Rapport de l'Inspection des installations classées

Visite d'inspection du 28/05/2025

CALAO 38 (enseigne Netto)

11 PLACE MICHELET
78800 Houilles

N° 9 : (AR ESP) Contrôle de l'état de l'équipement

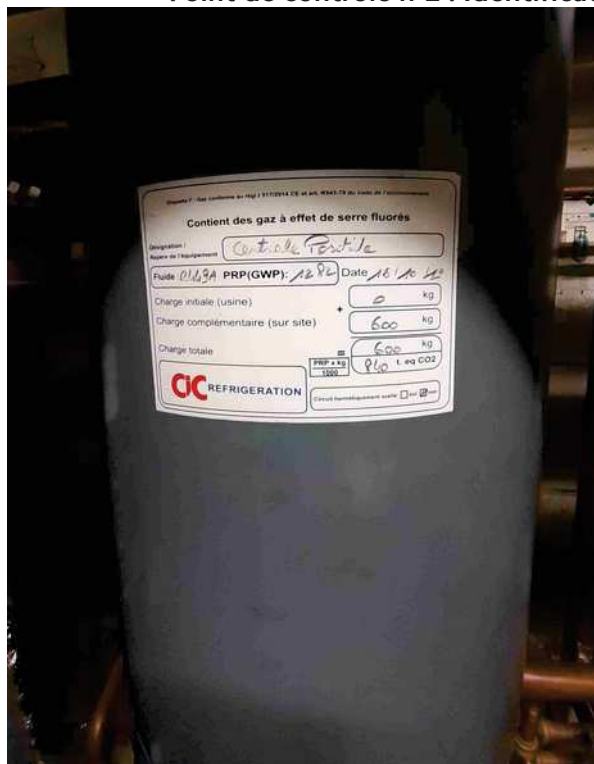
Référence réglementaire : Code de l'environnement du 28/12/2016, article R. 557-14-2
Thème(s) : Risques accidentels, Contrôle visuel des équipements
Prescription contrôlée : [...] Les équipements sont maintenus constamment en bon état et vérifiés aussi souvent que nécessaire. [...]
Constats : Lors de la visite des installations, l'inspection constate par sondage que le revêtement de l'installation semble en bon état mais certains tuyaux ne semblaient pas calorifugés de la même façon (cf. annexe photographique). Les équipements étaient en fonctionnement au jour de l'inspection (équipements frigorifiques toujours connectés).
Demande à formuler à l'exploitant à la suite du constat : Conclusion : L'exploitant prend les mesures correctives nécessaires pour la réparation du revêtement du calorifugeage de son installation.
Type de suites proposées : Avec suites
Proposition de suites : Demande d'action corrective
